Solicitud de Patente de Invención titulada: “SILLA ERGONÓMICA PARA ARMADO DE CALZADO”

Solicitante: UNIVERSIDAD FRANCISCO DE PAULA SANTANDER

RESPUESTA AL OFICIO No. 7397

(PRIMER EXAMEN DE FONDO)

Tabla 1. Diferencias técnicas entre D1 y la presente invención.

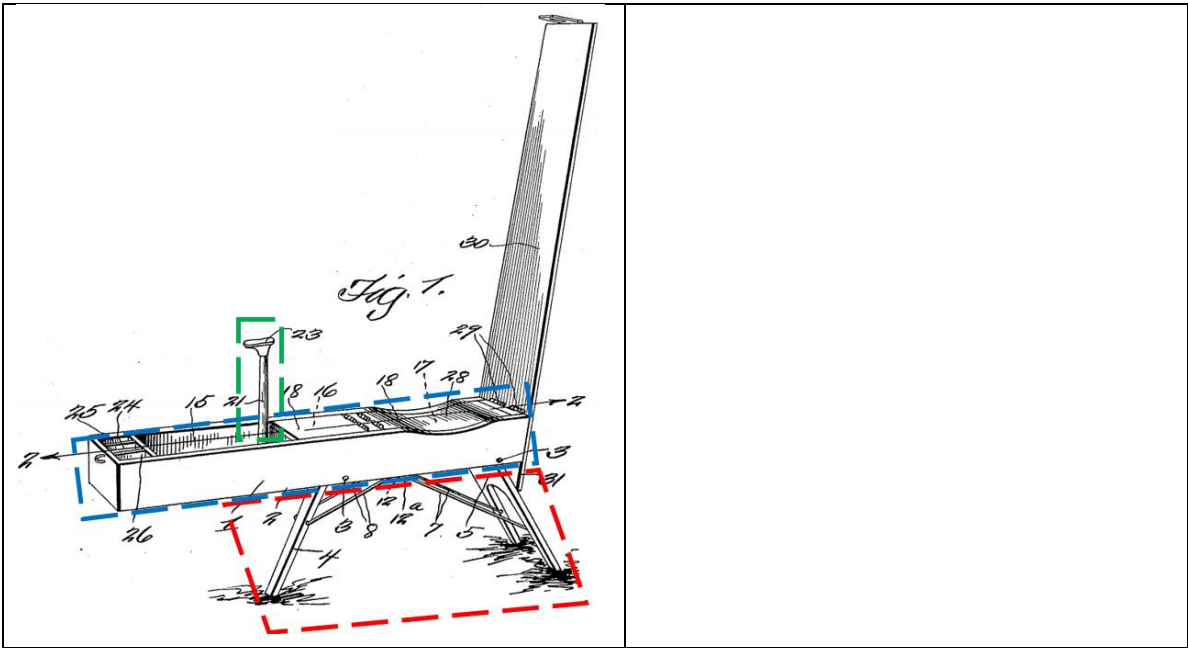
Por el contrario, D1 divulga miembro en forma de canal alargado, un soporte dispuesto en el canal del miembro en forma de canal. Adicionalmente, a dicho miembro en forma de canal se conectan patas en posiciones de soporte, y sujetadas con respecto al miembro en forma de canal mediante varillas, cuyos extremos libres están provistos de ganchos en forma de U.

Haciendo referencia a la Tabla 1, en la columna izquierda se ilustra la FIG. 1 y la FIG. 2 de la invención de D1, mientras que en la columna derecha se ilustra la FIG. 1 de la presente invención. En la columna del arte previo se resalta en color verde el soporte, en color azul está resaltado el miembro en forma de canal alargado, mientras que en color rojo están resaltadas las patas conectadas al miembro en forma de canal alargado. Por su parte, en la columna de la presente invención en color rojo se resalta la base (1) y en color verde se resalta el primer soporte (2).

Por su parte, la presente invención comprende una base (1) que es una columna, la cual está conectada a un primer soporte (2) conectado al segundo extremo (1b) de la base (1), en donde el segundo extremo (1b) de la base (1) apoyado sobre una superficie.

Figura 1. Combinación de D1 más P1.

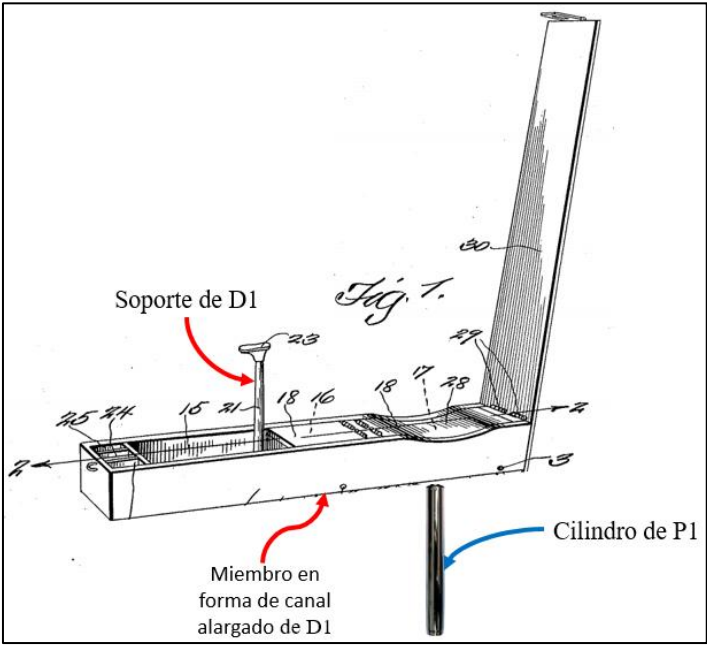
Es más, si una persona medianamente versada en la materia llegase a combinar el banco de trabajo plegable para zapatero de D1, con el cilindro neumático o hidráulico de P1, el resultado sería una invención como se presenta en la figura 1:

Sin embargo, dicha configuración no sería viable técnicamente, debido a que la distancia $d1$, correspondiente al punto de apoyo del cilindro y el punto de aplicación de la fuerza ($F1$), generaría un momento de fuerza mayor que el momento de fuerza generado en la invención de D1, lo que aumentaría la deformación en el miembro de forma de canal alargado de D1, permitiendo así, que el banco de trabajo de D1 sufra muchos daños y deformaciones.
